改善箇所説明図

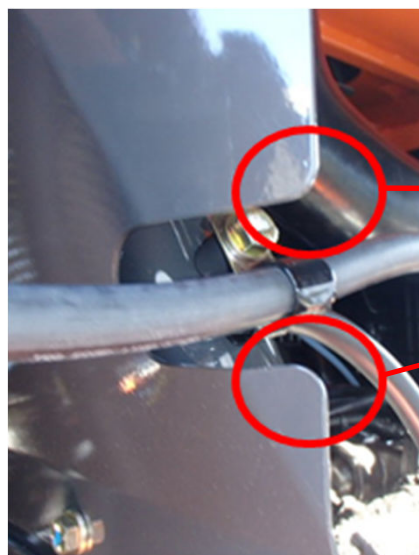
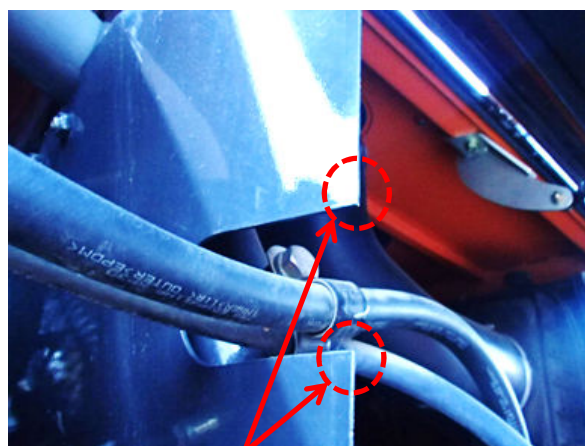
正規品の場合(A部拡大)

不良品の場合(A部拡大)

不具合内容

エンジンルーム内の隔壁プレートにおいて、製造工程が不適切なため、当該プレート端部の角部除去処理がされてい
そのため、整備作業(配索されているホースの交換など)に作業員が角部に接触し、負傷するおそれがある。

市場対策内容

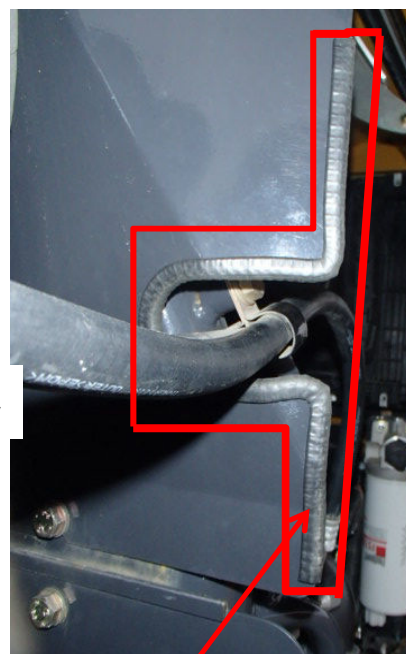
改善の内容

全車両、隔壁プレート端部にゴム製のカバーを取付ける。

トリムゴムカバーを取付ける

は追加部品
